기 술 검 토 서

제 목 : 동홍천IC 영업소 제설작업분소 설치 검토

춘 천 양 양 건 설 사 업 단
춘천 ~ 동홍천기술자문단

기술검토건명	동홍천IC 영업소 제설작업분소 설치 검토		
공 구	제 4 공 구	검 토 구 분	도 로
검 토 기 간	2009. 3. 16 ~ 2009. 3. 26	담 당 자	황 영 규
근 거 공 문	구 두 지 시	회 신 공 문	용마(홍천) 제2009 - 17호

2) 당초 제설작업분소 위치 설치안 (시공사 계획안)

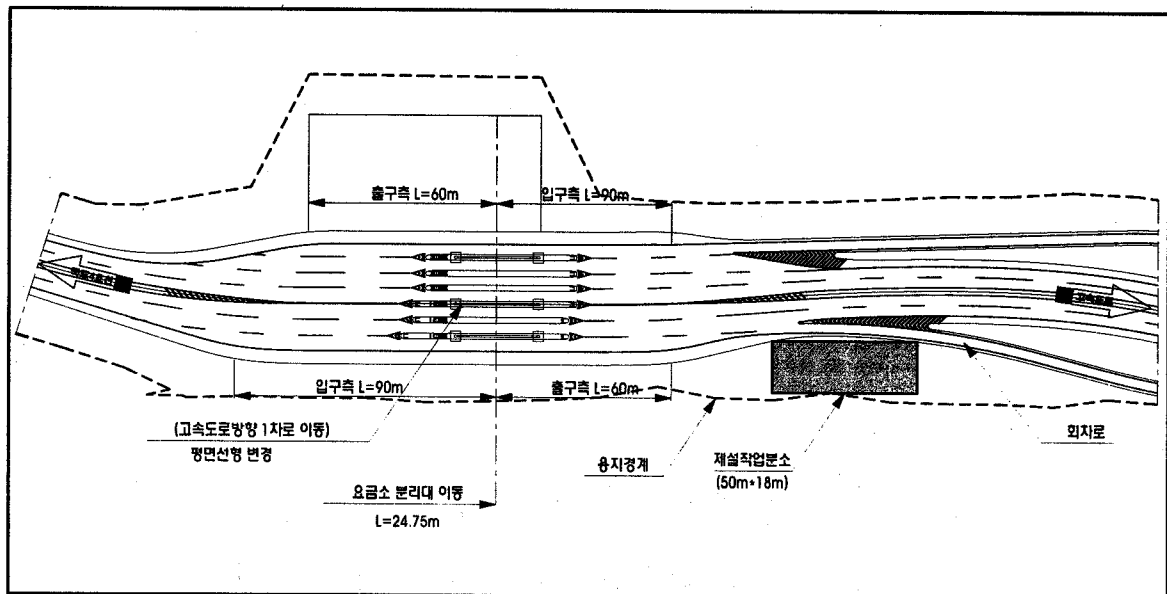
① 제설작업 분소 부지면적 부족

- 제설작업 분소 부지면적($50\text{m} \times 20\text{m}$)에 다소 부족하며, 추가 옹벽설치가 필요함.
- 제설창고($20\text{m} \times 15\text{m}$) 설치하는 가능하나, 제설차량의 제설재 탑재를 위한 이동선 검토가 필요함.

② 영업소 회차로 진행 차량과의 엇갈림 발생

- 제설작업분소 위치가 영업소 회차로 구간에 설치되어 제설차량이 고속도로 본선(Ramp-A) 진입을 위해서는 회차로를 횡단하여야 하므로 회차로 진행차량과의 엇갈림이 발생함.
- 제설차량이 영업소 회차로 차량과의 엇갈림을 피하기 위해서는 회차로 진입 후 본선(Ramp-A)으로의 차로변경을 하여야 하나, 본선과 회차로 분리구간(갈매기차로, 안전섬, nose)이 짧아 본선 진입에 위험을 초래함.

1) 제설차량 이동선 검토

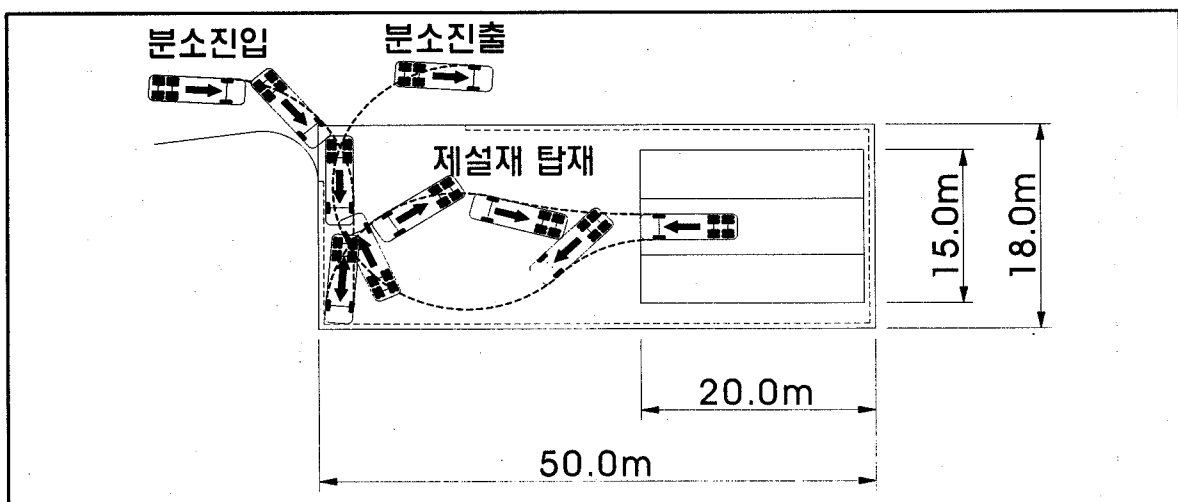
- 현 용지경계내 제설작업분소 부지면적이 협소하므로 제설차량의 제설재 탑재를 위한 이동선을 검토하여 제설작업분소 부지면적을 최소화함.

- 제설작업분소 부지면적(50m×18m)에서 제설차량 제원을 설계기준차량(대형자동차)으로 검토하여 회차로에서 진입시 제설창고 진입(제설재 탑재)과 회차로 진출이 제설차량 회전반경(R=12m)에서 용이하게 이루어짐에 따라, 제설작업분소 부지면적을 50m×18m로 축소 설치함이 적정할 것으로 사료됨.

② 영업소 회차로 선형 검토

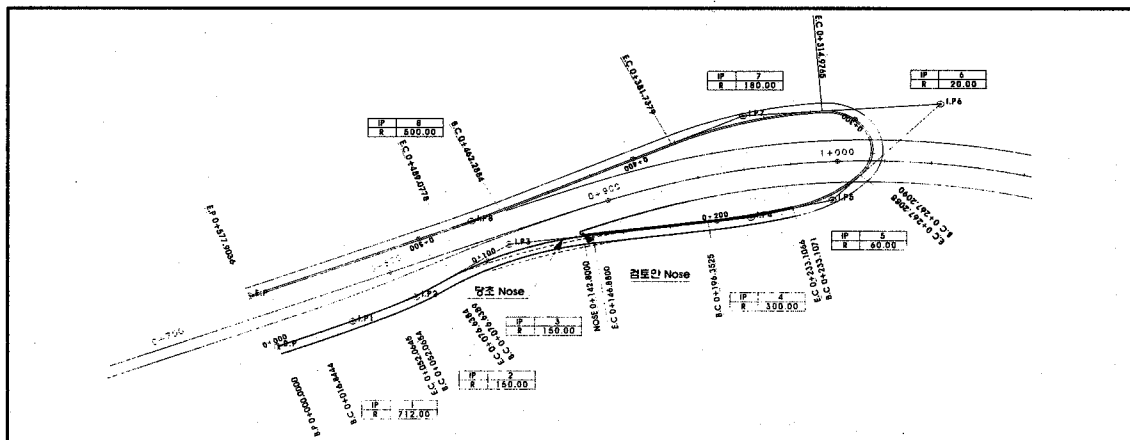
- 제설차량의 본선(Ramp-A) 진입을 위하여 현 Nose(R-A STA. 0+872) 위치 변경과 갈매기 차로 길이 축소를 위한 평면선형 조정 검토
- 평면곡선반경(R=300.0m → 150.0m) 변경

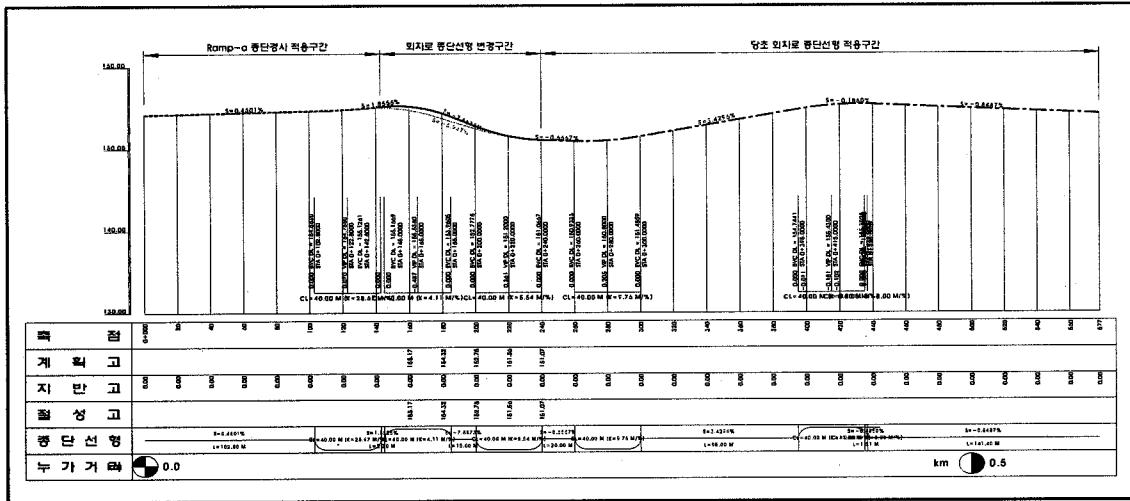
- 평면선형 조정에 따른 종단선형 검토
 - 도로 기하구조 기준(종단경사 $S=8.0\%$)에 부합되는 선형 검토
 - 종단경사($S=6.25\% \rightarrow 7.89\%$) 변경

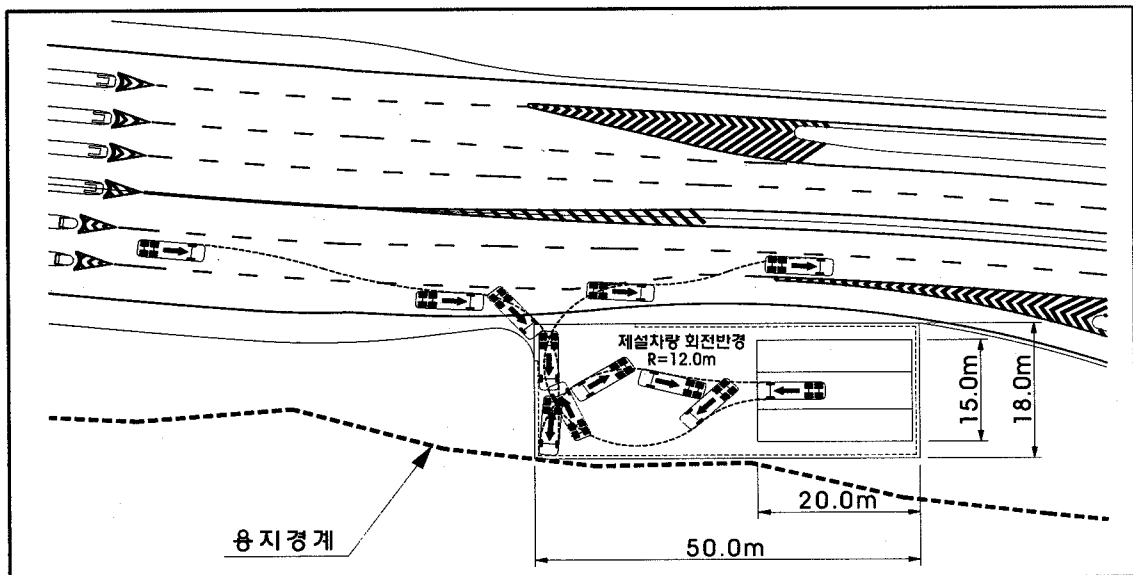
- 평면선형 조정에 따른 제설차량 본선 진입 검토
 - 본선 진입의 안전성 확보를 위하여 평면선형 조정과 제설작업 부지 위치를 영업소 방향으로 10m 이동 설치함.

- 회차로 평면선형 변경에 따른 효과
 - Nose 위치변경으로 본선 진입길이 확보 ($L=11m$)
 - 제설작업부소 위치이동 본선 진입길이 확보($L=10m$)
 - 제설차량 회전반경에 따른 영업소 회차로 횡단과 엇갈림 발생 제거로 안전성 확보
